**Žiadosť o vyjadrenie k projektovej dokumentácii pre potreby územného a stavebného konania - stanovisko**

Listom zo dňa 12.09.2023, elektronicky doručeným na SVP š.p., Povodie Hornádu, odštepny závod Košice, Prevádzkové stredisko Rimavská Sobota ste nás v zastúpení Mgr. Slávkou Krišťákovou, starostkou obce požiadali o vyjadrenie k projektu „**Modernizácia vodovodu a revitalizácia zelene v obci Rejdová**“ pre účely územného rozhodnutia a pre stavebné povolenie.

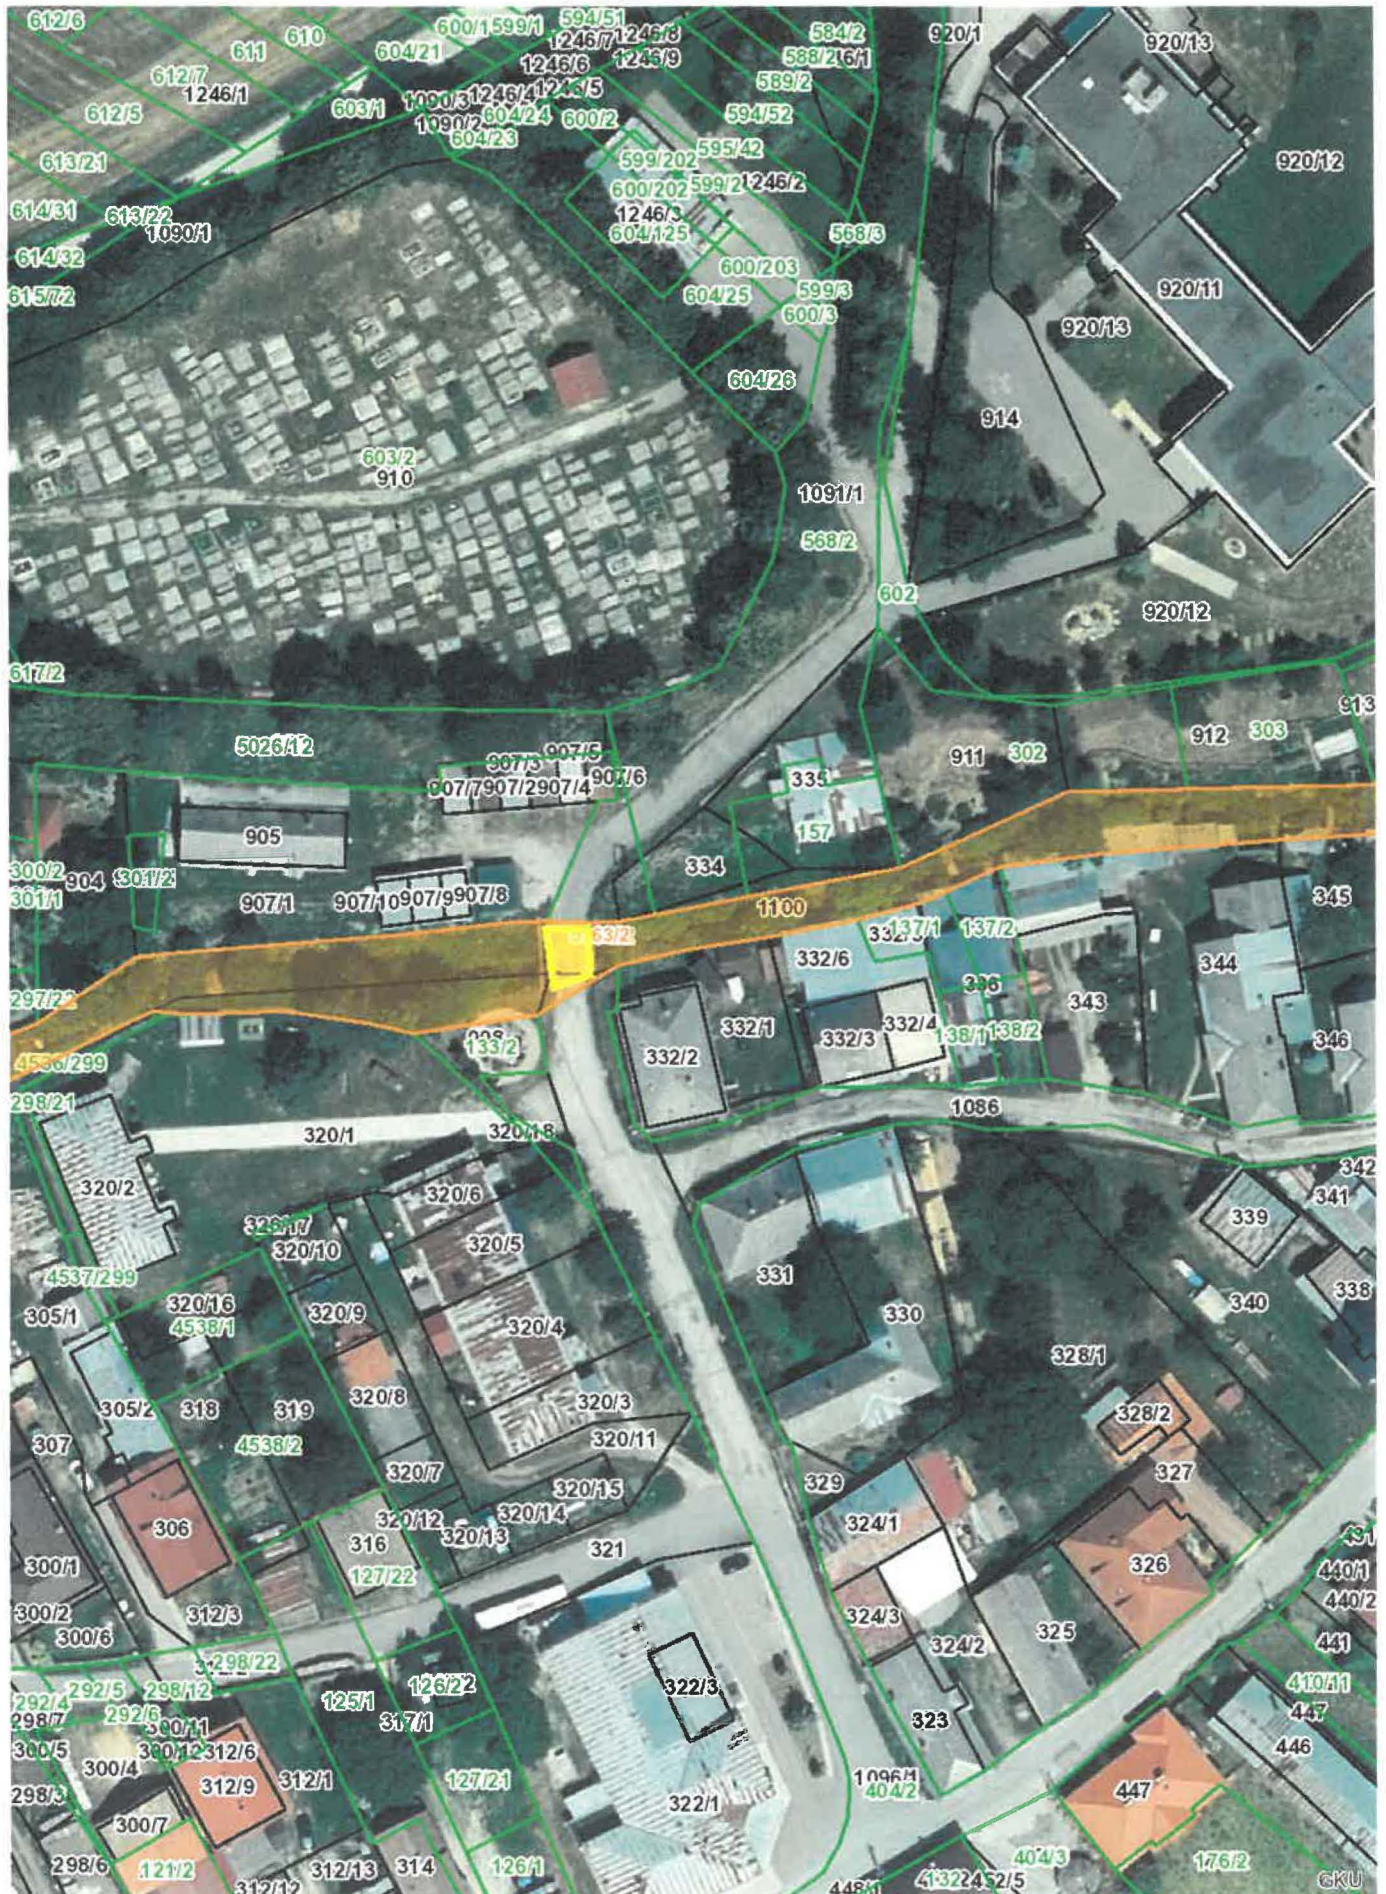
Ako sa ďalej v Technickej správe uvádza, pri vedení trasy dochádza 1 x ku križovaniu s potokom Mlynná r.km 0,570 – Potrubie "A" km 0,1297-0,1367. Križovanie sa zrealizuje prekopaním dna koryta toku a uložením potrubia pod dno toku do betónového bloku 600x600 mm – v dĺžke 7,0 m.

Preštudovaním žiadosti, doručenej PD, našich dostupných mapových podkladov a miestnou obhliadkou pracovníkmi SVP š.p., Povodie Hornádu, odštepny závod Košice, Prevádzkové stredisko Rimavská bolo zistené, že sa jedná o stavbu, ktorá sa dotýka záujmov SVP š.p. v časti **SO 01, Potrubie "A"**, kde dôjde ku križovaniu s drobným vodným tokom Mlynná identifikátor: 4-31-01-2502, v cca r.km 0,570, ktorý tu preteká intravilánom obce a je v celom úseku neupravený.

1. pri realizácii všetkých prác dodržiavať ustanovenia **STN 736822 „Križovania a súbehy vedení a komunikácií s vodnými tokmi“** a práce realizovať pri minimálnych prietokoch,

2. podľa § 49 zákona č. 364/2004 o vodách, môže správca vodného toku užívať pobrežné pozemky (ochranné pásma), ktoré slúžia na prístup mechanizácie a dopravy pri údržbe a správe vodných tokov. V tomto prípade požadujeme **5 m od brehovej čiary VT Mlynná**, čím bude zabezpečená možnosť prejazdu mechanizmov počas prípadnej údržby vodného toku, resp. pri mimoriadnych situáciách,

6. pri realizácii križovania, **požadujeme presah betónového bloku, v ktorom bude uložené potrubie min. 4 m obojstranne od brehovej čiary**, tiež dodržať uloženie potrubia v hĺbke, kedy vrchná hrana bloku bude **min 100 cm pod dnom koryta vodného toku Mlynná,**

8. miesto križovania označiť obojstranne stabilizovanými značkami (tyčami) s nápisom **„POZOR NEBÁGROVAŤ“**,
9. doložiť výkres skutočného uloženia a protokol uloženia vedenia (najpozdejšie pri preberacom konaní),
